CIRCULAR N° 2

ACLARACIÓN AL PLIEGO DE BASES Y CONDICIONES

TIPO Y N° DE LA CONTRATACIÓN: Licitación Pública N° 51/2023 Obra Pública.

OBJETO: Contratación de una empresa que realice la ejecución del replanteo, ampliación, reforma y reciclado, necesarias para la refuncionalización del edificio recientemente adquirido por el Ministerio Público de la Defensa en la ciudad de San Juan (Patricias Sanjuaninas Sur N° 651), de la provincia San Juan, destinado a alojar las dependencias de este Organismo con competencia en dicha jurisdicción.

14.17. H1 / H2 – Pasamanos y barandas, en escalera y balcones

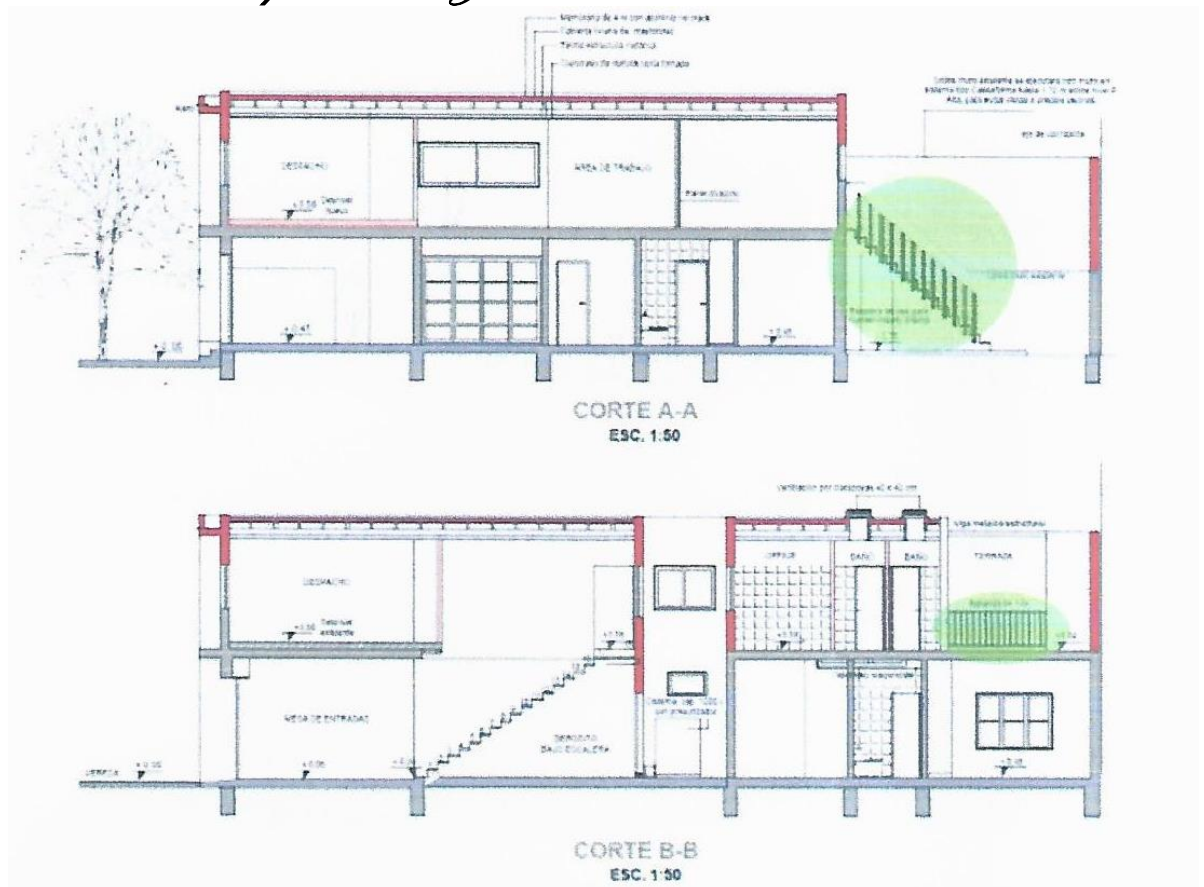
Consulta N° 10: En relación al ítem 14. Carpinterías, se solicita:

La documentación obrante en el pliego licitatorio, plano de cortes, no se especifican el tipo de material y dimensión.

En cuanto a la documentación gráfica brindada en formato dwg. no se puede visualizar el detalle de las barandas y pasamanos ya que no esta vinculada la ruta del archivo.

Por lo expresado solicitamos se adjunte detalle y especificaciones técnicas a considerar en la cotización.

Respuesta N° 10: Se adjunta el archivo con los detalles de pasamanos y barandas:

14.15 y 14.16 Panel divisorio en área de trabajo

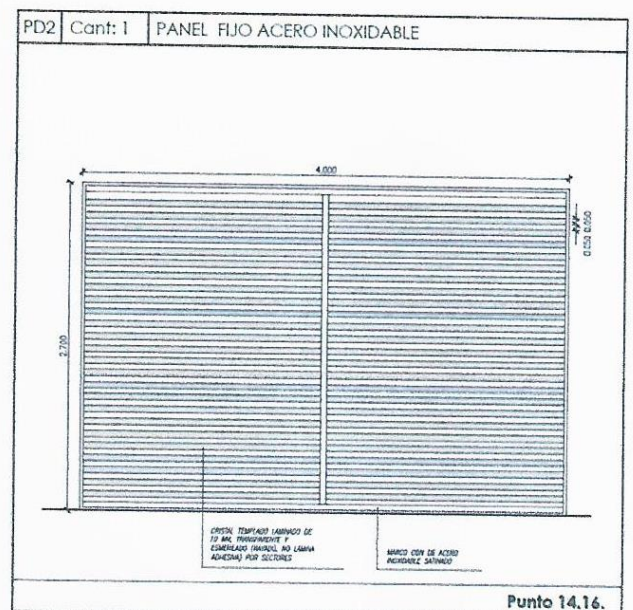
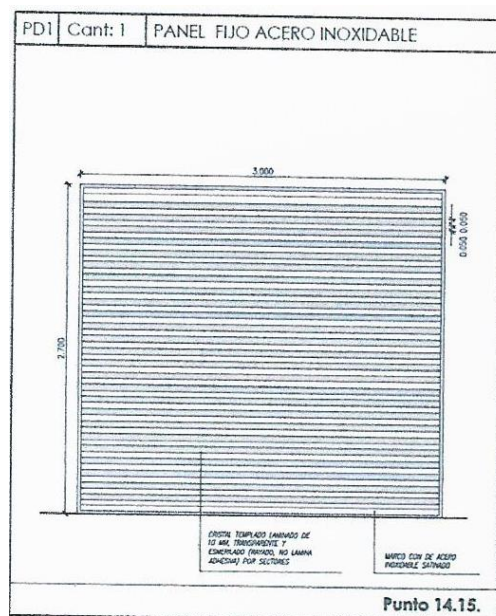
Se solicita por favor especificar sección de los caños de acero inoxidable a utilizar en los marcos de estos paneles. Indicar medidas finales de ancho y alto. Se requiere se aclare la sección de caño.

Respuesta N° 11: La sección de los caños tentativa serán, según la indicación del proveedor del rubro, en estricto cumplimiento con las reglas del arte. Las medidas finales serán:

14.15 - PD1: 3 x 2,70m (ancho – alto)

14.16 – PD2: 4 x 2,70m (ancho – alto)
